| <b>PROJEKTE ZUR EMISSIONSVERMINDERUNG IM INLAND<br/>VALIDIERUNGSBERICHT</b> |

| <b>Holzschnitzel-Wärmeverbund Huttwil</b> |  |

| Dokumentversion | 2                  |
| Datum           | 17. September 2014 |

**CAR 13**

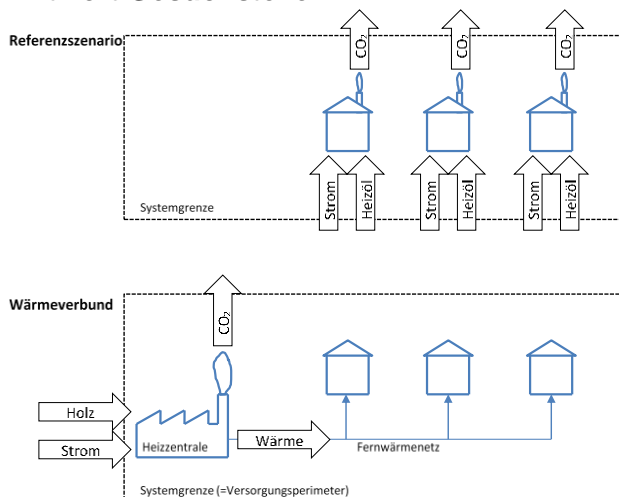
Die Systemgrenzen und Emissionsquellen sind grafisch aufgezeigt und umfassen schematisch alle Emissionsquellen innerhalb der Systemgrenzen und bezeichnet zusätzlich die daraus entstehenden Emissionen, inklusive deren Art (Treibhausgas).

**Frage**

Die Projektbeschreibung wurde mit einer graphischen Abbildung der Systemgrenze inklusive Emissionsquelle ergänzt. Somit ist CAR13 gelöst.
